STELLUNGNAHME DER STADT EMMERICH AM RHEIN

zum Planfeststellungsverfahren nach § 18 Allgemeines Eisenbahngesetz (AEG) für den 3-gleisigen Ausbau der Strecke „ABS 46/2 Grenze D/NL – Emmerich - Oberhausen“, Planfeststellungsabschnitt (PFA) 3.3 Emmerich-Praest

Schnitt A (unmaßstäblich) DB AG

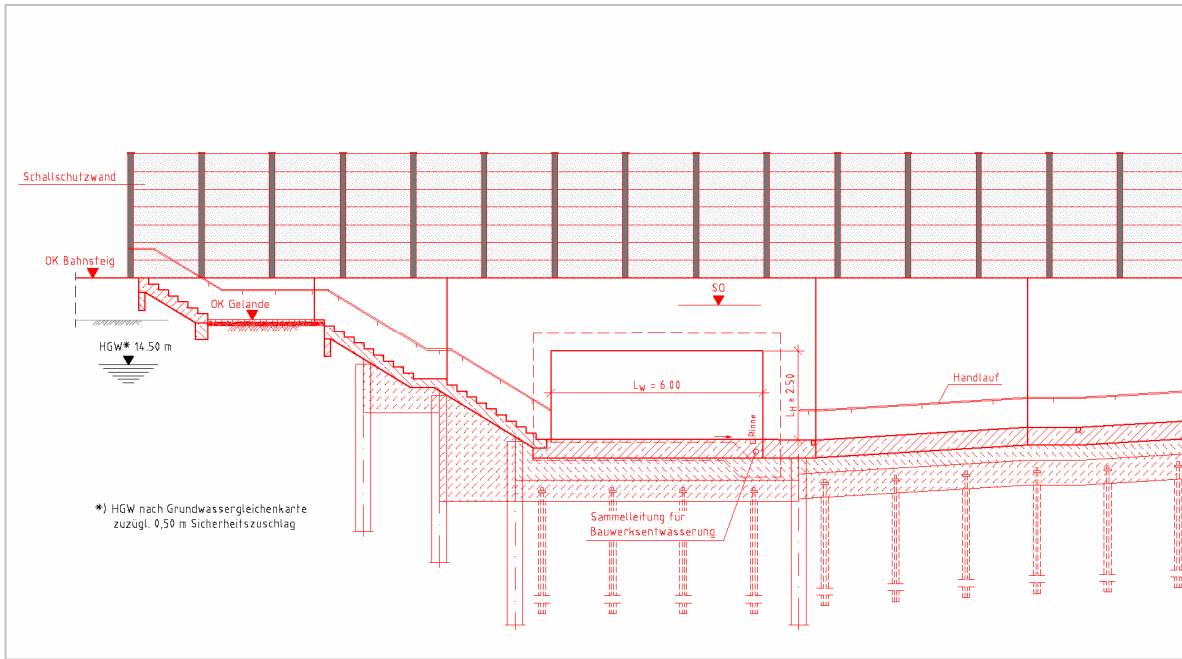
Die DB AG plant eine 21 m lange Tunnelanlage, 6,00 m x 2,50 m im Querschnitt, für Fußgänger und Radfahrer, die auf beiden Seiten vor Kopf endet und von der im rechten Winkel jeweils eine Rampenanlage abgeht.

Im Norden endet die Tunnelanlage direkt vor dem Bahnweg in ca. 3,5 m Tiefe unterhalb des Fahrbahnneaus, im rechten Winkel schließt sich eine Treppenanlage bzw. eine lange Rampe an, die parallel zur Gleisanlage nach ca. 75 m wieder das Straßenniveau erreicht.

Das südliche Ende der Tunnelanlage schließt ebenfalls stumpf ab, in diesem Falle ca. 4,5 m unterhalb des Bahnsteigniveaus mit 'Deckel'. Im rechten Winkel schließt sich auch hier die Treppen- bzw. Rampenanlage zur Straße an. Diese Rampenanlage führt jedoch nicht gradlinig, sondern in einer spitzwinkligen ‚Kehre‘ nach oben.

Die Tunnelanlage ist an beiden Enden von außen nicht einsehbar.

Vorschlag der Stadt Emmerich am Rhein (Ing.-Büro Spiekermann)

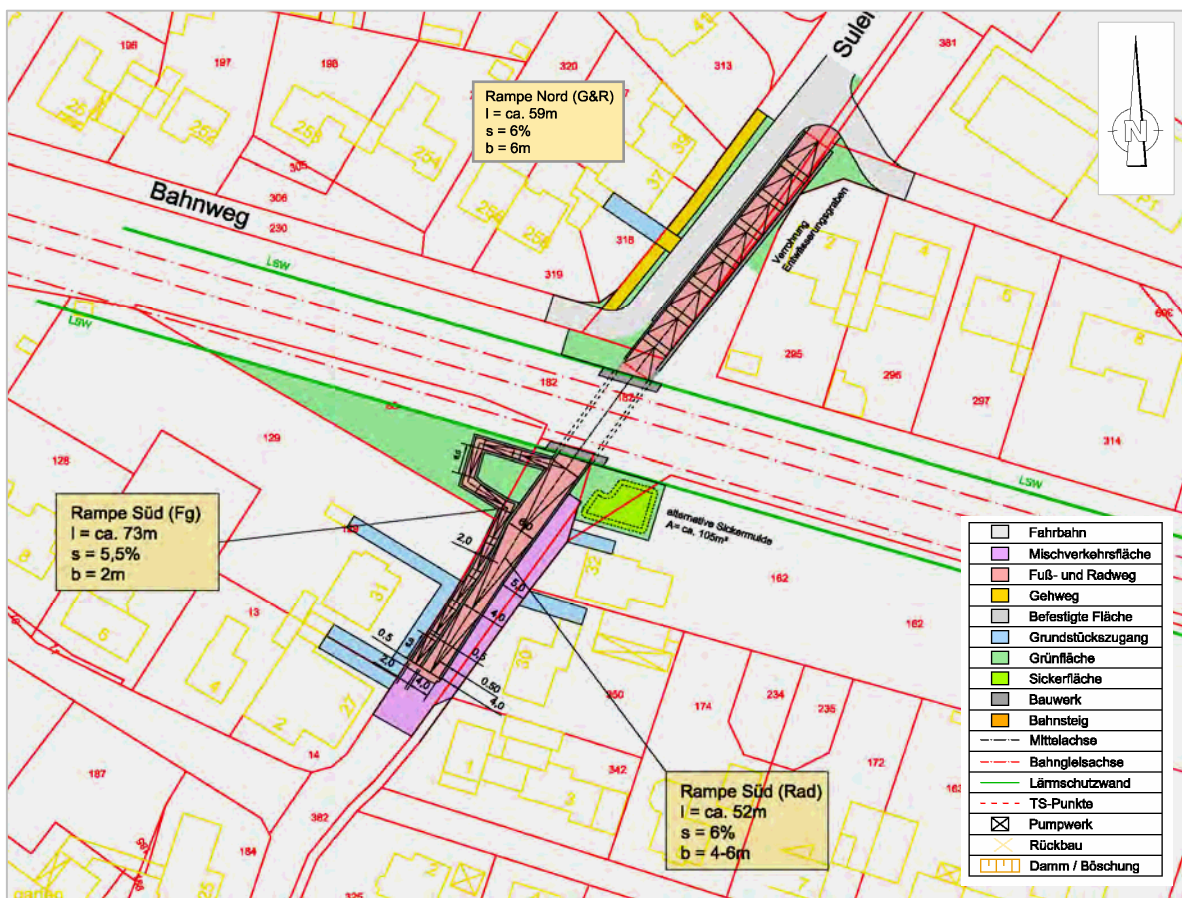
Die Stadt Emmerich am Rhein hat das Ingenieurbüro Spiekermann in Düsseldorf mit der Erarbeitung alternativer Entwürfe beauftragt. Nach Wertung dieser Entwürfe legt die Stadt Emmerich am Rhein den nachfolgend abgebildeten Entwurf vor.

Die Stadt Emmerich am Rhein spricht sich deshalb für eine Übernahme ihres Entwurfes in den Planfeststellungsbeschluss aus.

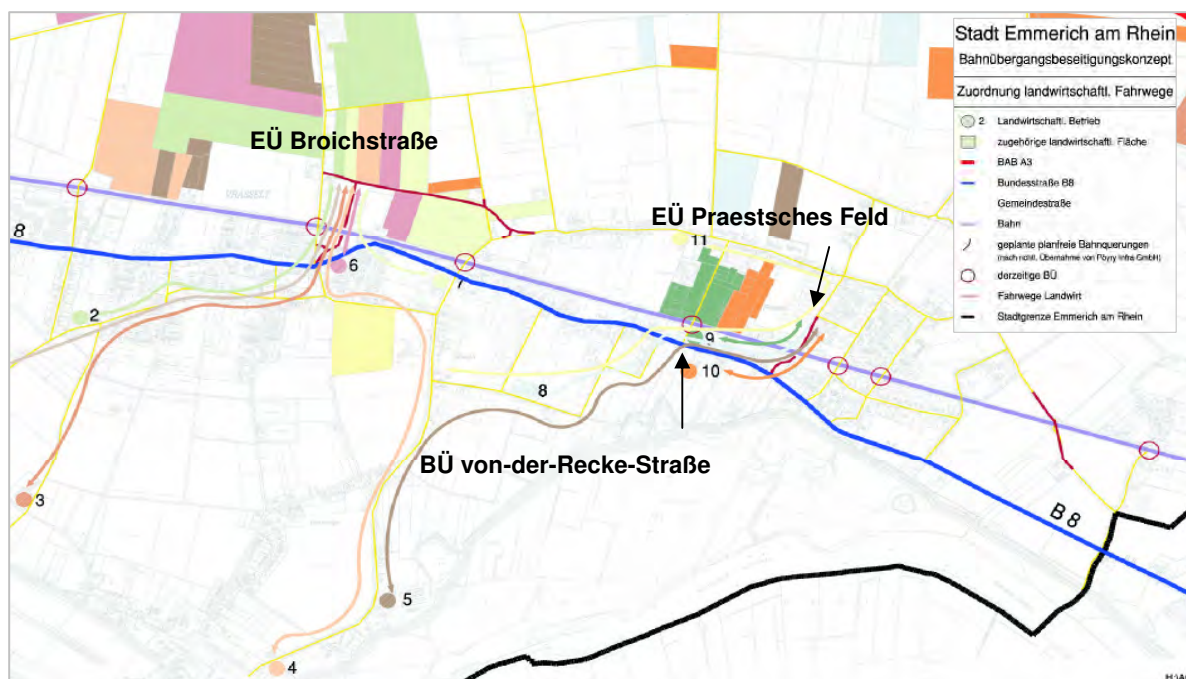
Nach den Vorstellungen der Stadt Emmerich am Rhein wird hier als Ersatzbau nur eine EÜ-Pkw mit reduzierter Durchfahrtshöhe sowie entsprechender Nebenanlagen vorgesehen; diese jedoch behindertengerecht, ebenfalls ist parallel zu den Gleisen eine Straßenüberführung über die Straße Praestsches Feld für den Bahnweg geplant, zu dem ist auf der Südseite der Gleisanlage eine Pkw-Verbindung aus dem Trogbauwerk heraus zum P+R - Parkplatz und im weiteren Verlauf zur Raiffeisenstraße / Johannesstraße vorgesehen.

Grund der Einschränkung des Überführungsbauwerkes ist die Auffassung der Stadt, die EÜ Praestsches Feld von Lkw- und landwirtschaftlichem Verkehr freizuhalten, da der Dorfkern mit seinem verkehrsberuhigten Ausbau nicht geeignet ist, diese Verkehre aufzunehmen. Konfliktsituationen zwischen spielenden Kindern und landwirtschaftlichen Schwerverkehrern sind vorprogrammiert und sollen vermieden werden.

Diese absichtliche eingeschränkte Durchfahrtshöhe lässt zwar weiterhin das Passieren von Pkw, Rettungswagen und Omnibussen zu, verhindert aber das Durchfahren mit Lkw, landwirtschaftlichem Großgerät und Schwerlastverkehr. Hierdurch soll der Dorfkern von großen Kraftfahrzeugen verschont bleiben.

*Auszug aus der Verkehrsuntersuchung MWM
Zuordnung der landw. Verkehre nach Beseitigung der BÜ gemäß DB-Planung*

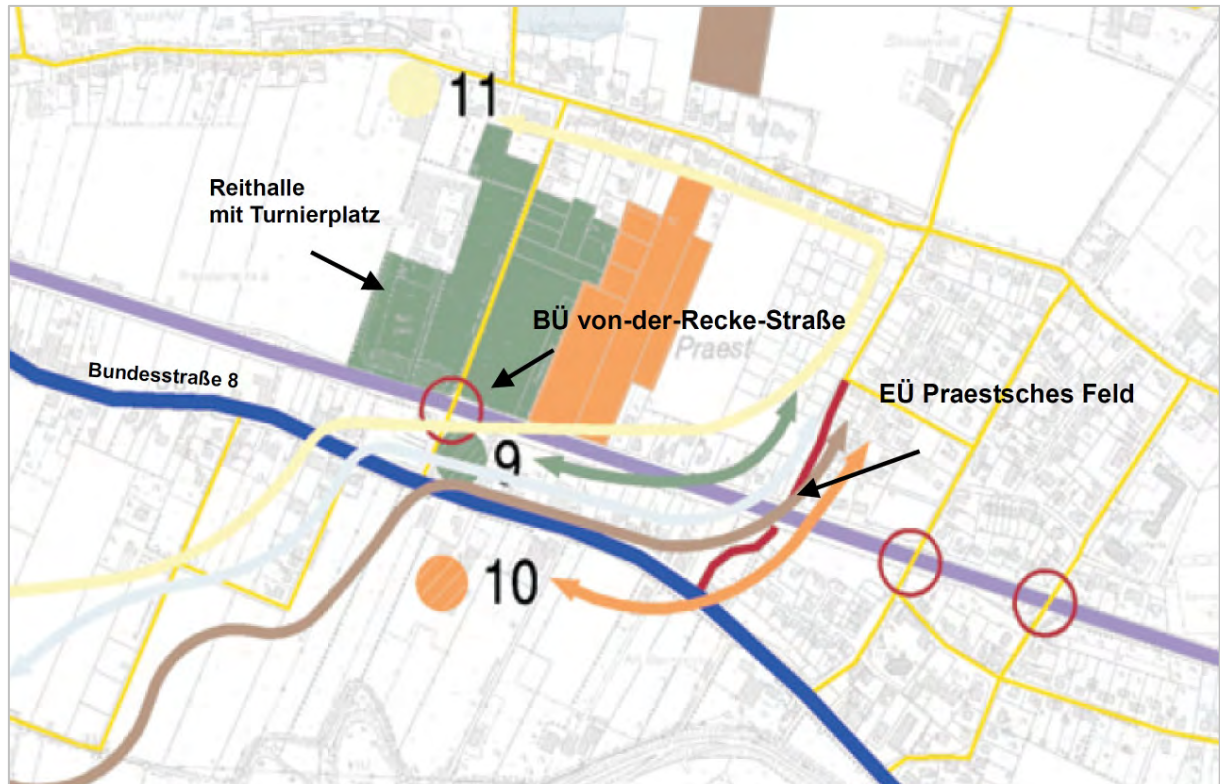
Die bereits erwähnte Untersuchung des Ingenieurbüros MWM zur Häufigkeit der Querung mit landwirtschaftlichen Fahrzeugen ergibt, wie aus der unter dargestellten Übersicht erkennbar, dass die 2 Hauptverkehrsbeziehungen für die Landwirtschaft nach Umsetzung der DB AG-Planungen die Ersatzmaßnahme Praestsches Feld und Broichstraße sein werden.

Dies mit den zuvor genannten Folgen für die Sicherheit der Verkehrsteilnehmer und Anwohner

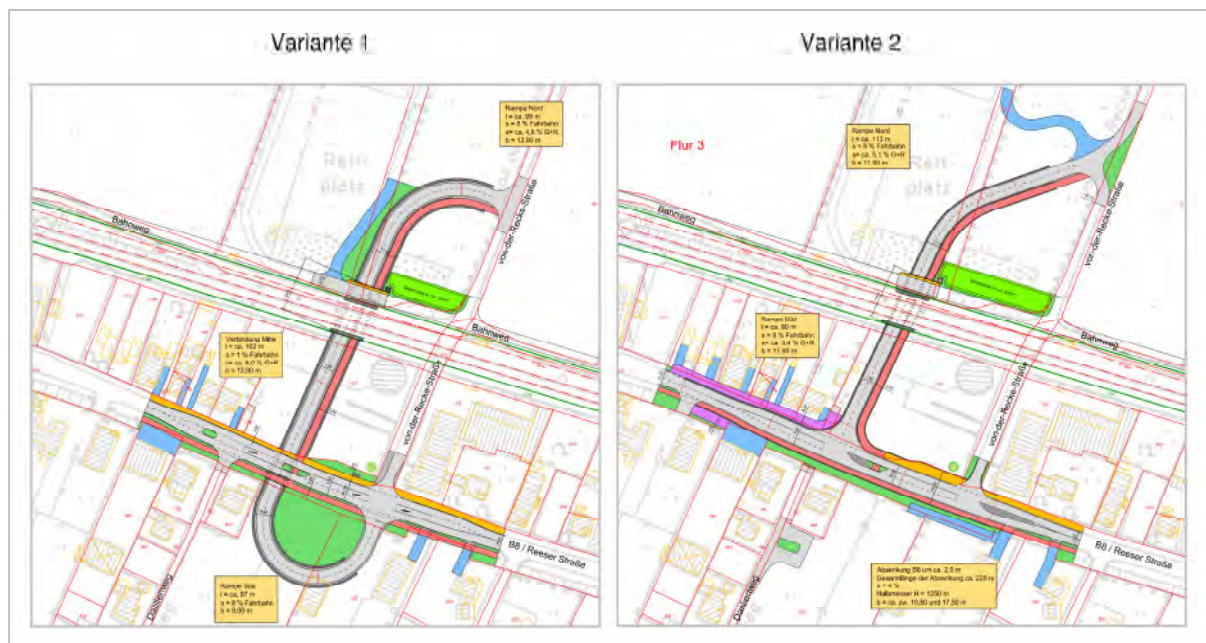
Die Stadt Emmerich am Rhein hat das Ingenieurbüro Spiekermann, Aachen, mit der Planung einer Ersatzmaßnahme zur Aufhebung des BÜ von-der-Recke-Straße in Form einer vollwertigen EÜ beauftragt.

Aufgrund der unmittelbaren Nähe der Bahngleise zur Bundesstraße kann jedoch keine direkte Anbindung der EÜ an die Bundesstraße erfolgen.

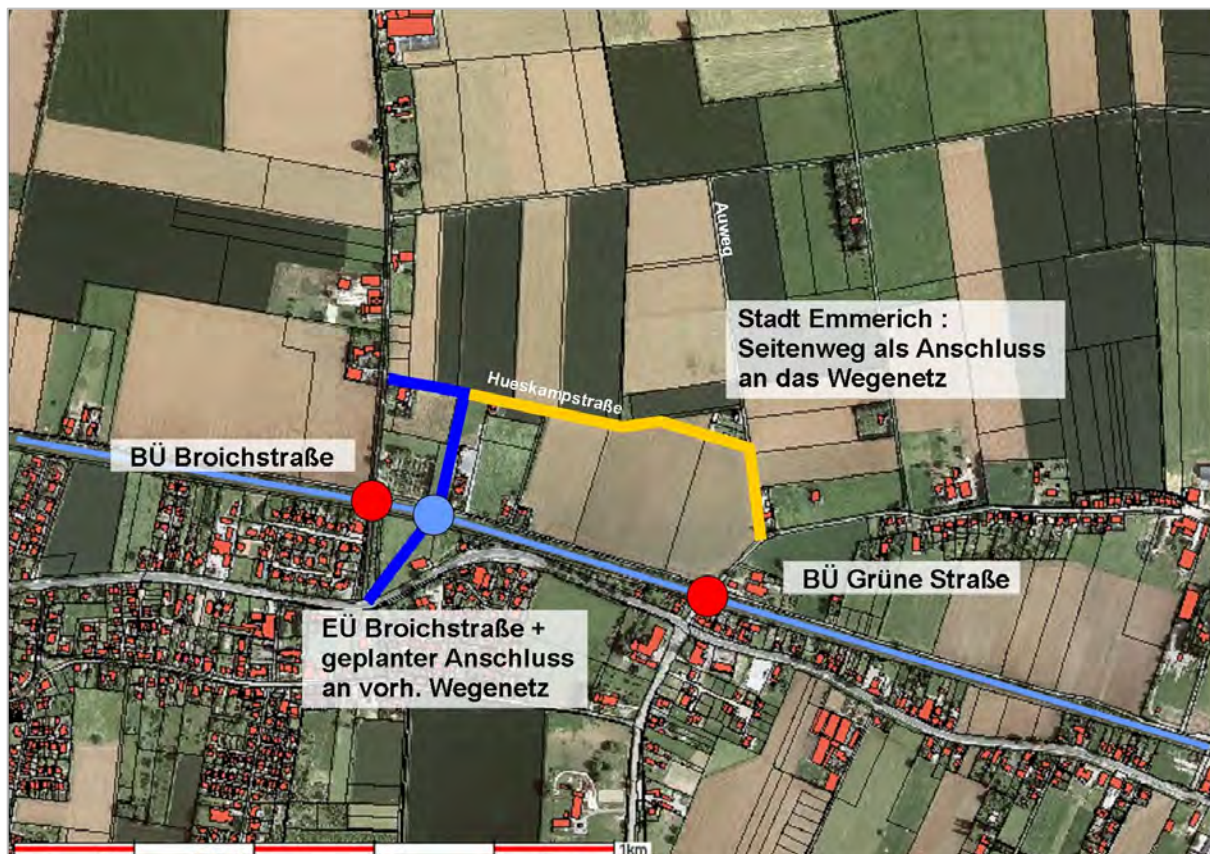
Die DB AG sieht als Ersatzmaßnahme für den BÜ Grüne Straße aber auch für den BÜ Broichstraße (Bahn-km 56,740) die EÜ Broichstraße vor. Diese soll als vollwertige Eisenbahnüberführung mit einer Durchfahrtshöhe von 4,50 m sowie einem einseitigen Geh-, Radweg mit einer Durchfahrtshöhe von 2,50 m ausgeführt werden.

Parallel der Gleise ist eine Straßenüberführung über die Broichstraße für den Bahnweg geplant.

DB Planung Haltepunkt

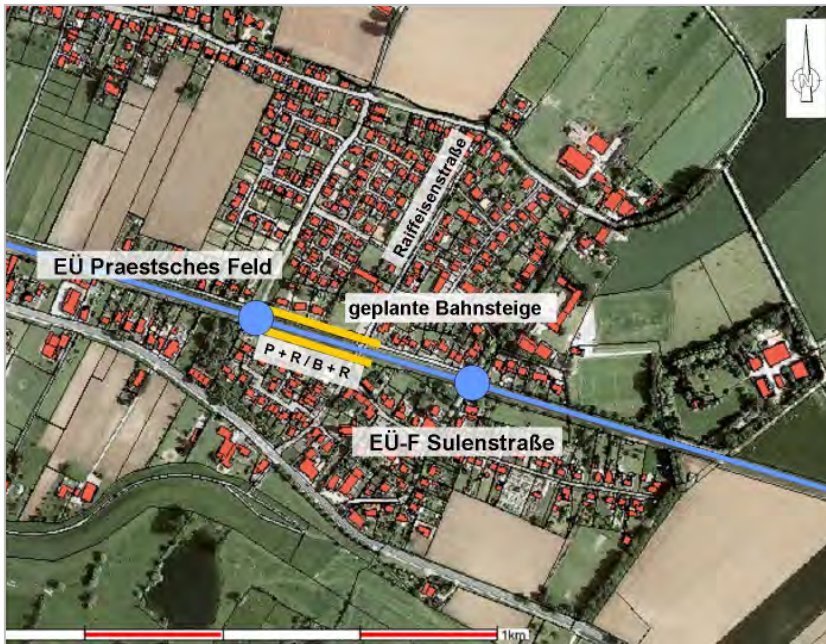
Die DB AG sieht vor, die maroden Bahnsteige abzurechen und diese zwischen die Ersatzmaßnahme EÜ-F Sulenstraße und den wegfallenden BÜ Raiffeisenstraße zu verlegen. Zuwegungen sind nur von der Sulenstraße bzw. dem Bahnweg aus geplant.

Die EÜ-F Sulenstraße dient hier lediglich als Bahnsteigverbindung, s. 1.3.1 BÜ Sulenstraße.

Stadt Emmerich am Rhein
Planung Haltepunkt

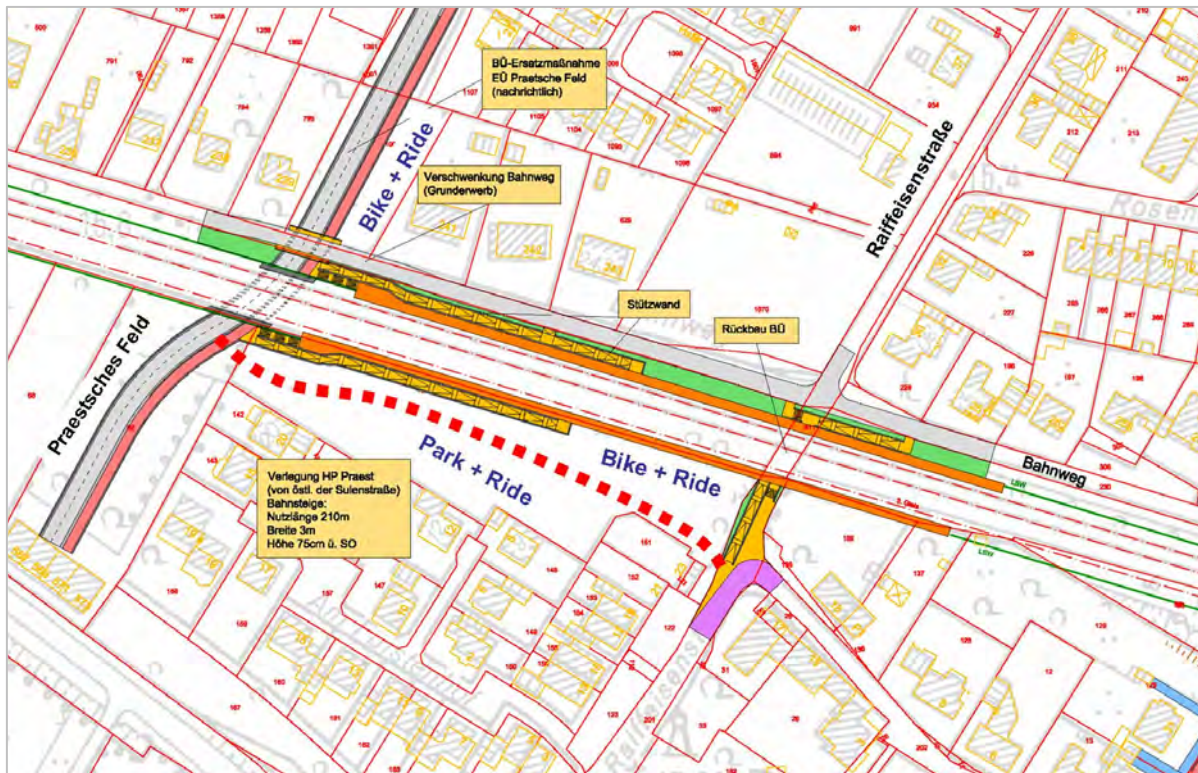
Die städt. Planung sieht vor, dass die Nebenanlagen der EÜ Praestsches Feld in den Haltepunkt eingebunden werden. Als Synergieeffekt kann der Geh- und Radweg der EÜ, der auf halber Höhe im Trog geführt wird zugleich als Bahnsteigzuwegung bzw. –verbindung dienen.
